《 川上ダムの地質問題 》＝サイト近辺右岸に限り論考する＝

2008年6月2日

自然愛・環境問題研究所

〈 資料 1 右岸鞍部 地質平面図 〉

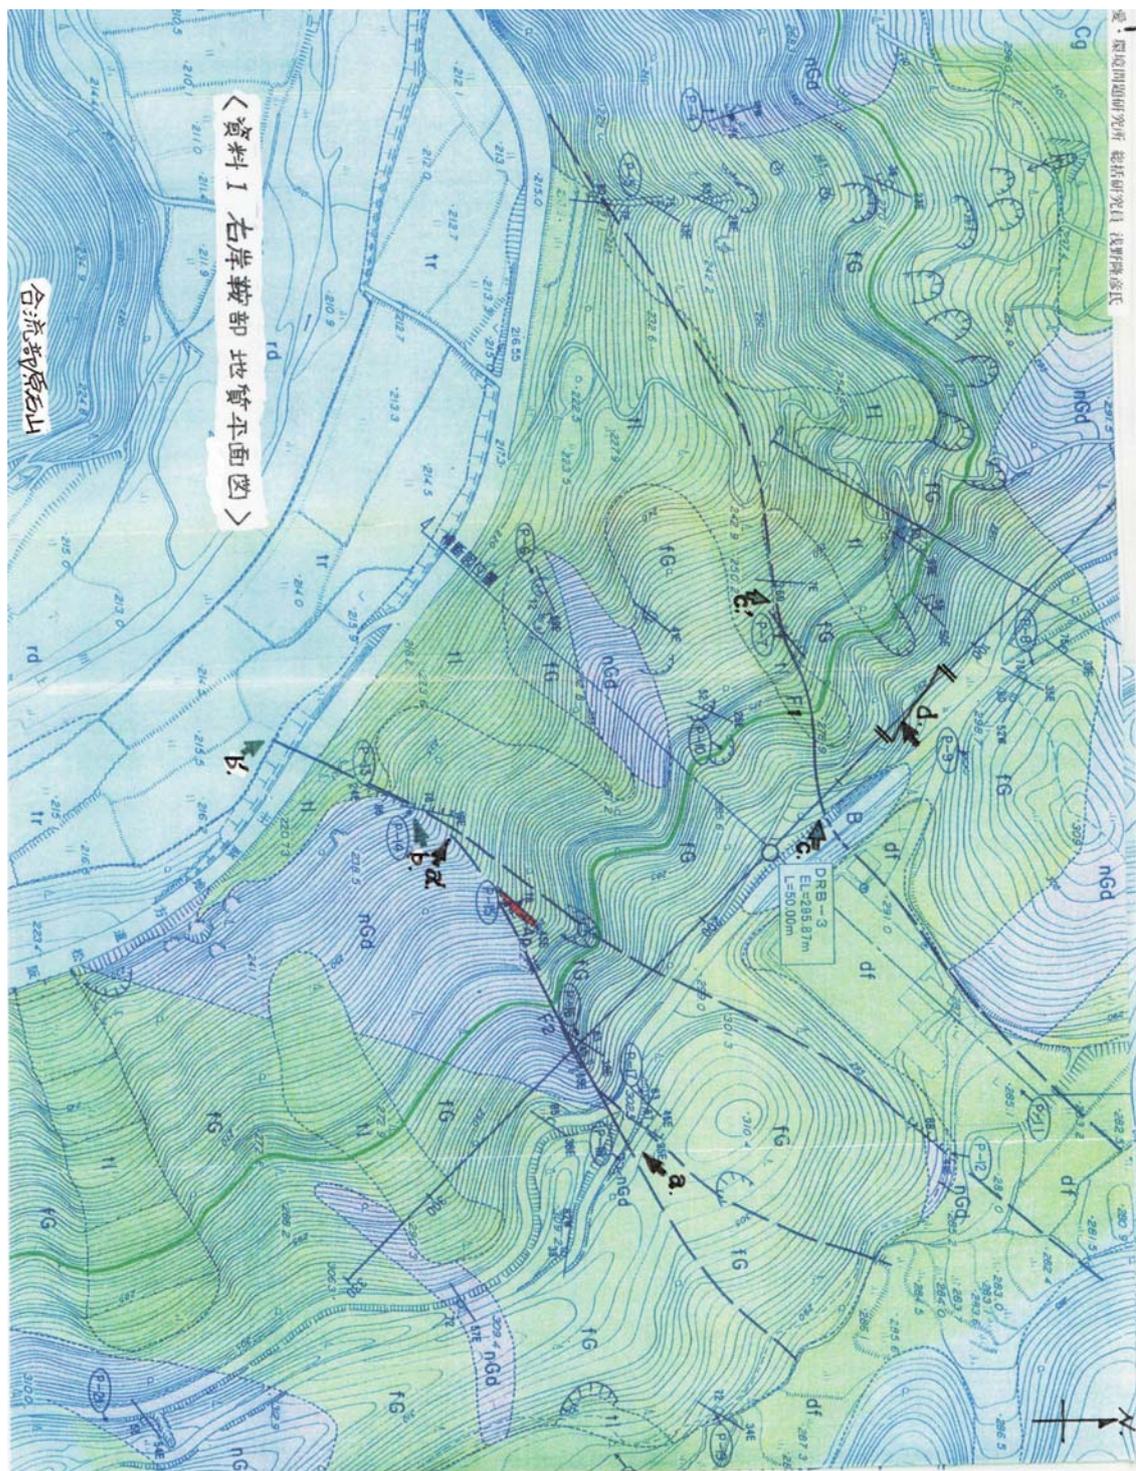
断層 F1が左の線である。破線部分は伏在しているためか、地表面で確認できないために推定線ということになっている。⇒c—c'の間は実線であり、露頭断層を含め崖錐堆積物を切っている(断層)地質を確認しているのである。

断層 F2が右の線である。⇒a—a'の間も実線となっており、片麻状花崗閃緑岩と細粒花崗岩の境界が断層となっている。その左下も⇒b—b'の間が実線で崖錐堆積物を切る断層を示している。

断層 F1は注:1の NO. 676-11/19、-13/19から「破碎幅20mの大断層」の随伴断層または分岐断層と推定され、崖錐堆積物を切っていることから、この断層は「活断層」と確定できる。破碎幅20mと判定された位置は⇒d. の範囲である。

断層 F2は注:1の NO. 676-12/19、-13/19より断層面の走向が N20°~40° E、傾斜が90°に近い高角度のもの、走向が N40°~60° E、傾斜が北西へ45°~65°のもの、とが複合した破碎帯であろう。この走向や傾斜がこの後の2. 合流部原石山地質調査の結果と結びつくので、しばらくご記憶願いたい。尚、この断層も斜面下部の崖錐堆積物を切っているので「活断層」と確定できる。この斜面の露頭断層で確認された断層ガウジは軟質であったと過去の地質調査報告書でも報告されている。注:1の NO. 676-17/19を参照願いたい。

<資料 I' ボーリング柱状図>

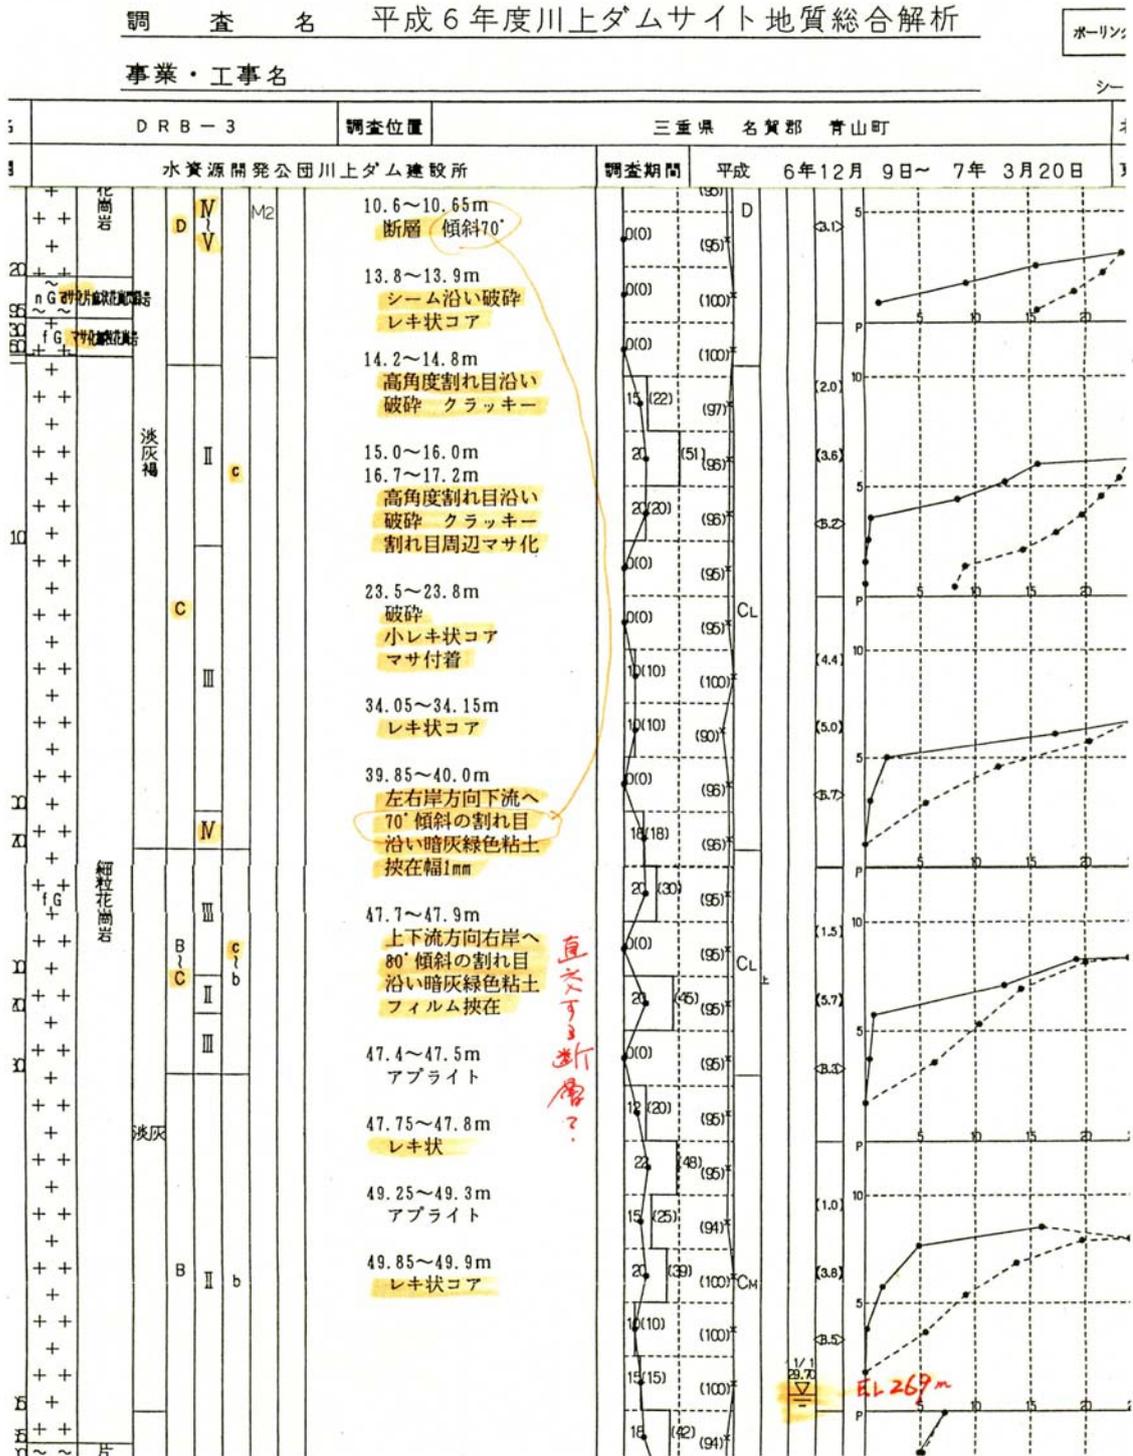
ト線」を消している。しかし、**事実**は違い小断層や破碎部が頻出しており孔内水位が異常に低い事で、直近に大断層や数多い断層を推定できるボーリング結果なのである。

このボーリング柱状図を読むと、地表下10.6mに断層が存在し、それ以下に破碎されクラッキー状となった地層が13mも続き、それ以下も割れ目が多く存在している事と、EL269m(地表下27m)に地下水位が有る事が大きな特徴である。これは旧ダム計画のサーチャージ水位より8.9m下にあり、洪水時には鞍部の破碎帯を通じ桐ヶ丘住宅地へ浸透水が押し寄せる事は明らかで

〈資料 2 ポーリング柱状図〉 ポーリング柱状図

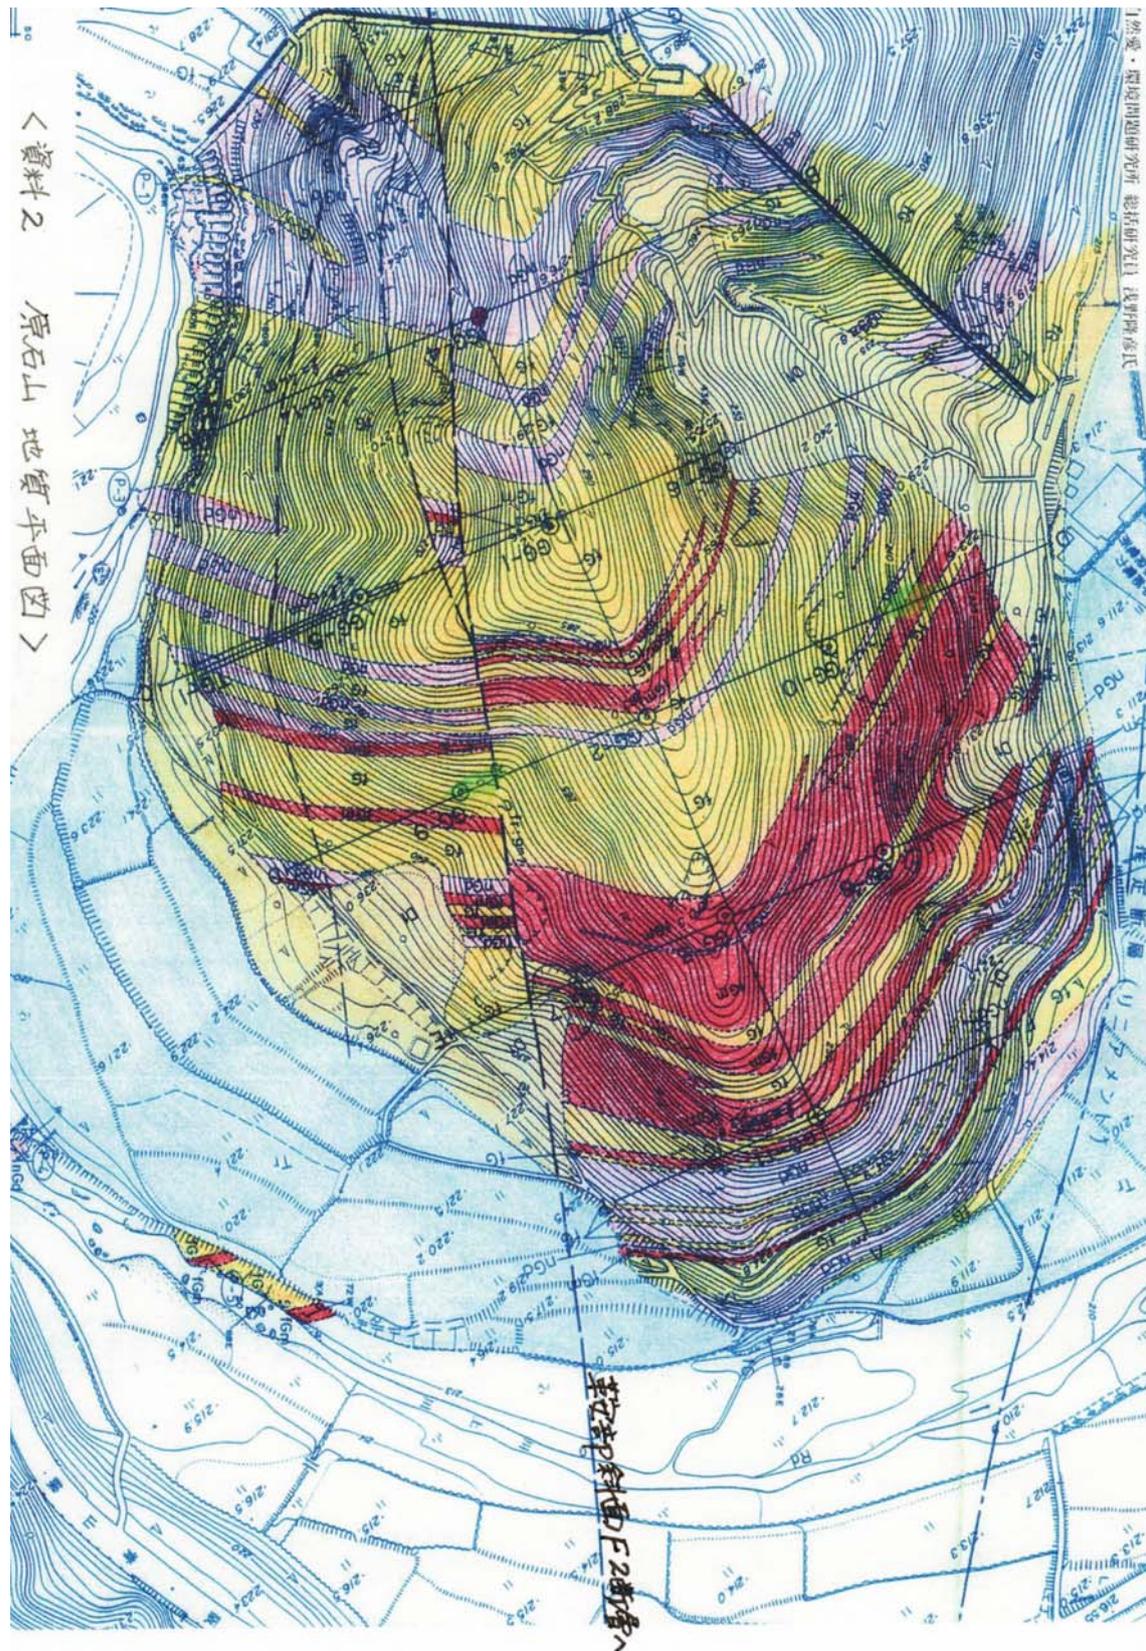
A. が示す赤色アンダーラインをつけた記事は、「断層粘土は柔らかく、指で押すと凹む。」と書かれている。「断層ガウジ(粘土のこと:筆者記入)や断層角礫は、古い断層では硬く固結しており、新しい断層では断層ガウジは柔らかくねっとりとしている傾向がある。〔地質学調査の基準—地質基準 P 163 :日本地質学会地質基準委員会編著〕

柔らかく、指で押すだけで凹むのであれば、約2千年前以降にも動いた可能性のある断層であろうと5年前から指摘してきたものである。次に「資料 2 原石山 地質平面図」を示す。

〈 資料 3 ダムサイト右岸地質平面図 〉

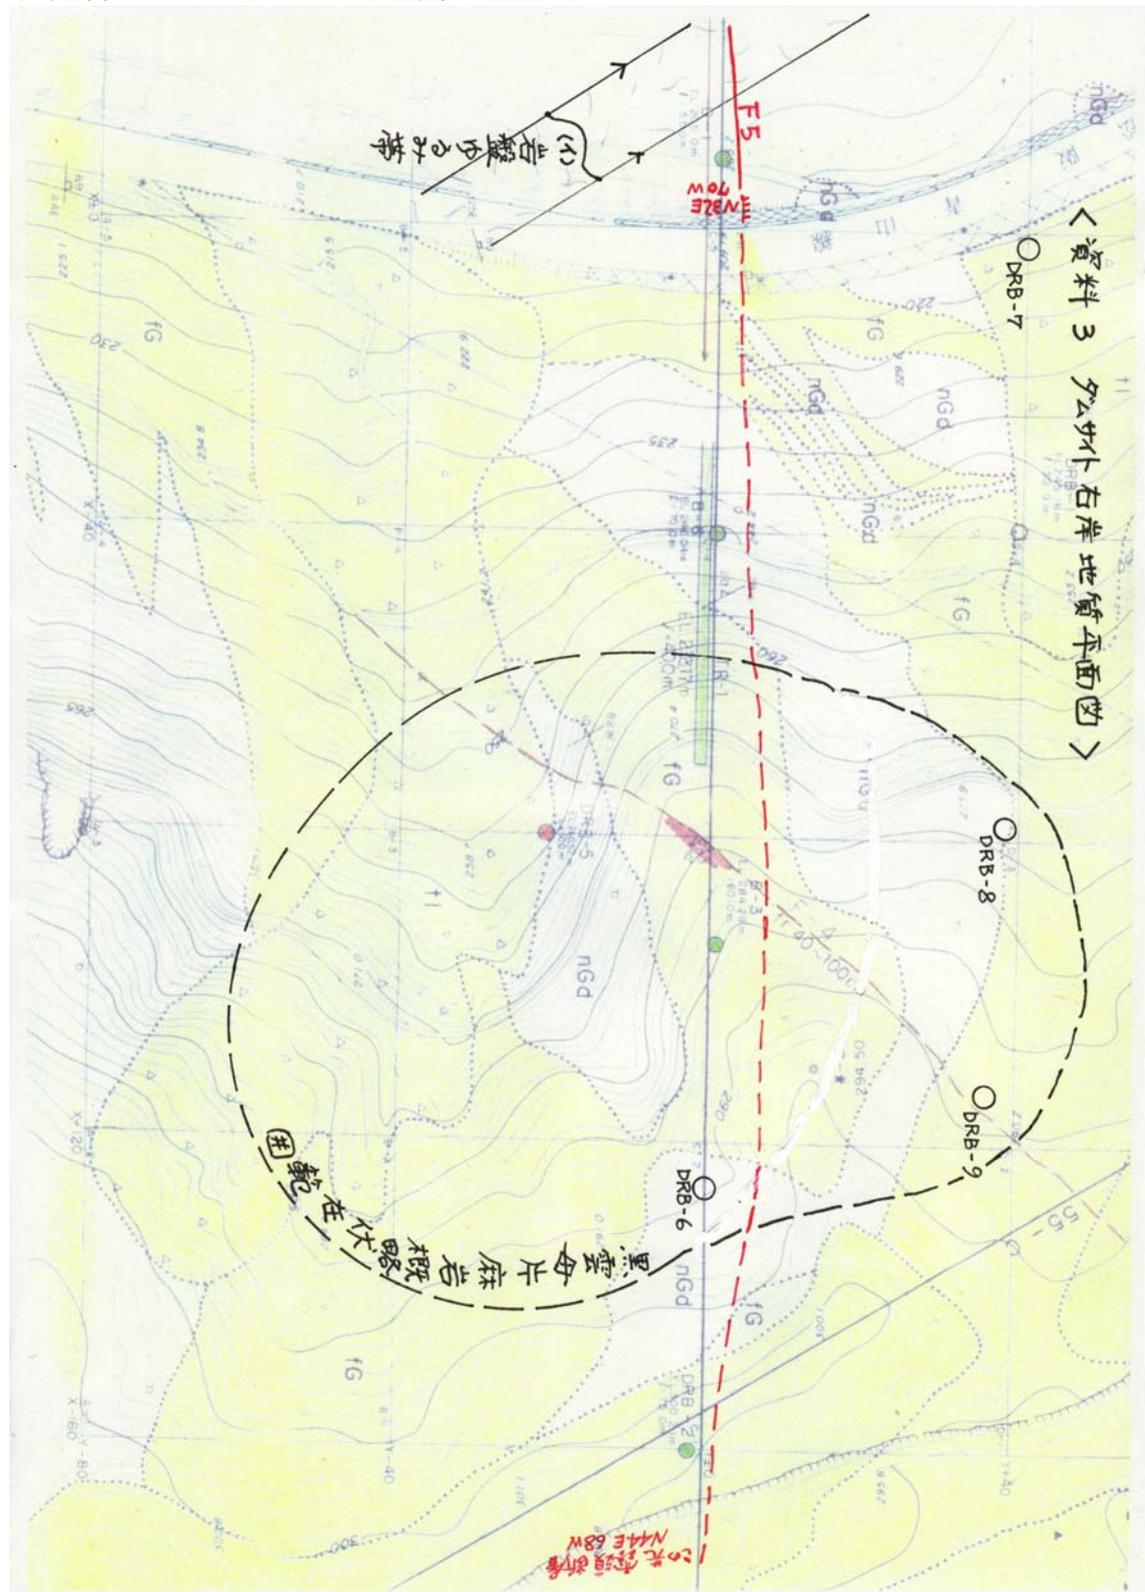
ボーリング柱状図 DRB-5を読むと、黒雲母片麻岩は主に細粒花崗岩から貫入を受けており、その接触面は変質が進み軟化や片理面に沿っての剥離・割れが多く、亀裂面では砂状に劣化したり、緑灰色のシルトや砂が多く挟まれている。ボーリング B-3では黒雲母片麻岩の上部は片麻状花崗閃緑岩に挟まっているが、その下側は細粒花崗岩に貫入された形で交互に薄い盤状の重なりとなっている。この柱状図は記事内容が薄く不親切であって、黒雲母片麻岩特徴を示すものは全く抜けている。

ボーリング柱状図 DRB-6では、EL260. 62mから EL252mぐらいの僅か18mほどの間に、5枚の黒雲母片麻岩が2種6枚の薄い岩盤に挟まれて存在し、周囲の岩種に黒雲母片が濃集している所が4箇所見られる。

ボーリング柱状図 DRB-8では地表面近くだけでなく片麻状花崗閃緑岩に劣化が進み、割れ目周辺が変質し、黒雲母が緑泥石化する所が地下44mまで多く頻出している。小断層、破碎部も多く、EL231m付近に微褶曲構造が見られるということは、細粒花崗岩の下にある黒雲母片麻岩が滑りつつある現象ではないか!?あるいは上部側の細粒花崗岩の方が移動しつつあるのか?!

DRB-9で見ると、地下18m以下の細粒花崗岩や片麻状花崗閃緑岩などに黒雲母が濃集している所が頻出し、片状構造が発達したりして劣化変質を起こしているようである。EL240m位まで続いている。シーム周辺の破碎や断層、小断層の破碎部が10本ほど数えられる。

この地点で言える事は、河床部に顕著な「岩盤緩み帯」があり、地質平面図に赤の破線で示した断層が少なくとも、この2本は殆んど確認されているものであり、小断層は10本以上存在する不安定地である。この地層は30°を越える流れ盤となっており、黒雲母片麻岩との接触部周辺において無数の変質劣化が起こっている事とで、現状自体でも河床方向への移動が徐々に進んでいる事が推測される。そこへ尚且つ、ダム湛水となると主に黒雲母片麻岩の底辺に大きな浮力が掛かる。

〈 資料 4 ダムサイト右岸地質断面図 〉

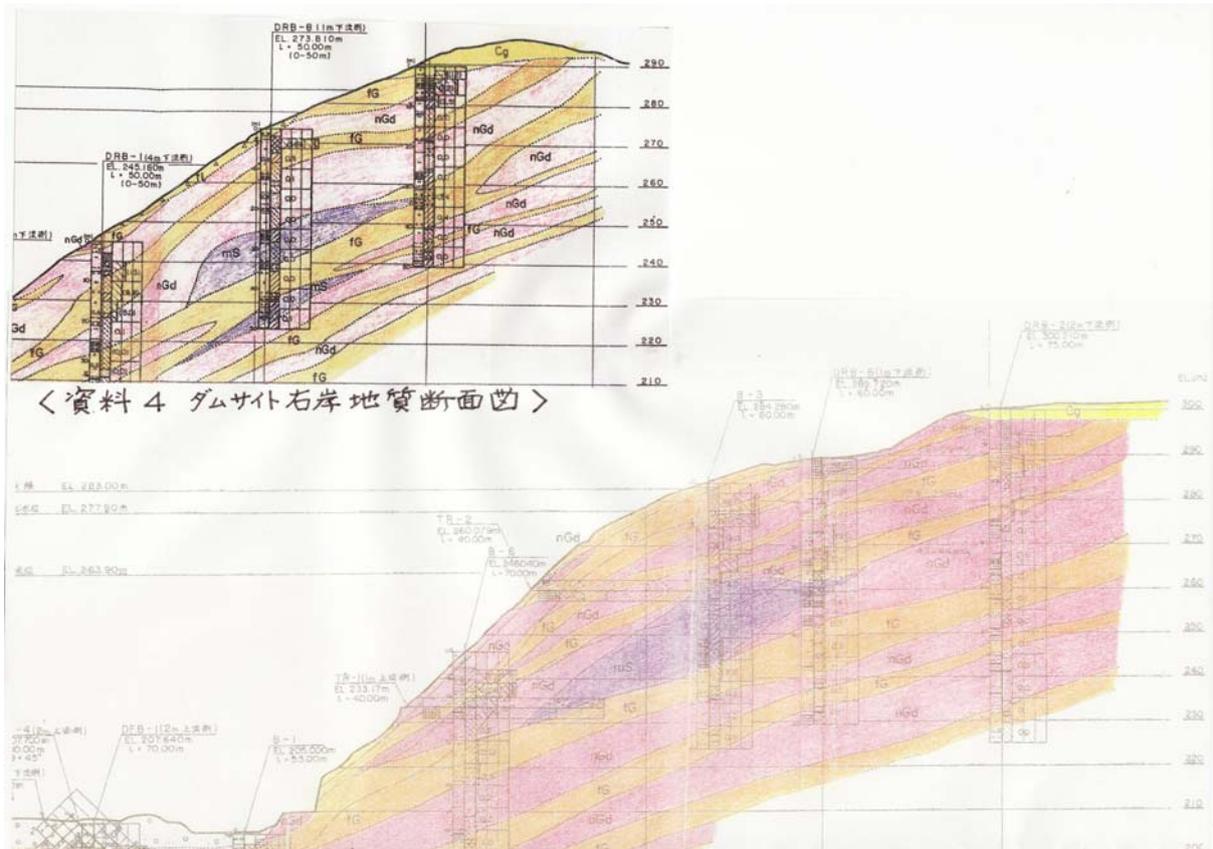
〈資料 4 ダムサイト右岸地質断面図〉を次々ページに示すので、それによって確認願いたい。黒雲母片麻岩の最上部は EL265mあたりで、流れ盤に沿っての最下部は EL215mあたりと見られている。サーチャージ水位は EL277. 9mであるからこの岩体は100%浸透水に浸かる訳である。確実な体積は今までの調査結果からは算定し難いが、挟在岩石、土石の分を合わせ、約20万m³、少なくとも15万m³と見積もっている。

「湛水後初発地すべり」となるのかも知れないし、または、「間隙水圧残留負荷地すべり」は更に可能性が高いものと指摘したい。すべりが実際に黒雲母片麻岩の上部岩盤で起こるだけなのか、それとも上部岩盤を担ぎ黒雲母片麻岩の底辺がすべり面となって起こるかで貯水池排水量は大きく相違するが、筆者の感では52万m³を超える物体の滑落に為るかも知れないと推測している。

これによってダム直近に起こる津波は、貯水位によってはダム天端を高い所では10m以上越え、ダムのクレストゲート決壊及び下流地域を一瞬にして52万m³を超える洪水が襲うことになり、大きな被害を齎す事となることを恐れるものである。(すべり速度 52万m³/30 秒・洪水ピーク流量 17,000m³/s)

〈資料 5 ダム予定地点の岩盤の透水性〉

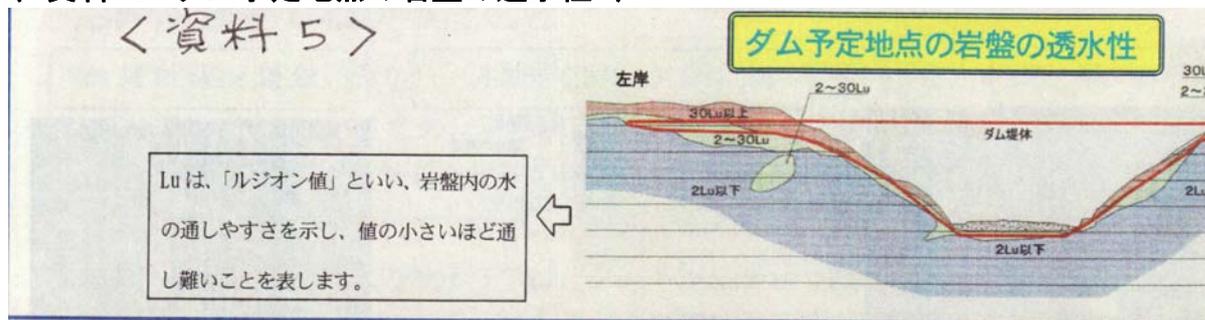
これは3~4年前までホームページに掲載しており、住民対話集会でも配布し、ダム予定地点が地質的に如何に安全かを示す資料として機構が利用してきたもので、筆者が実際の資料を桐ヶ丘住民の前で突きつけ、地質調査でコンサルタントが報告してきたものと完全に違っている事を指摘

し、認めさせた「嘘つき発表パンフ」の一部である。岩盤の強さ、岩盤の透水性を示す図は完全に偽装であった。ここでは一例を示し、安易に機構の説明を信じ込まないよう読者への警告をする為に、「真実の透水性」を物語る調査資料を〈資料 6 ダムサイト地質断面図 1〉として示すだけにする。河床より50m以下にまで「ルジオン値5~10」の部分が存在し、堤体底から50m以上の深さまで「カーテンウォール・グラウティング」を施さねばならない始末なのである。何本も断層が横切っている為、深くまで岩盤劣化が進んでいる訳である。
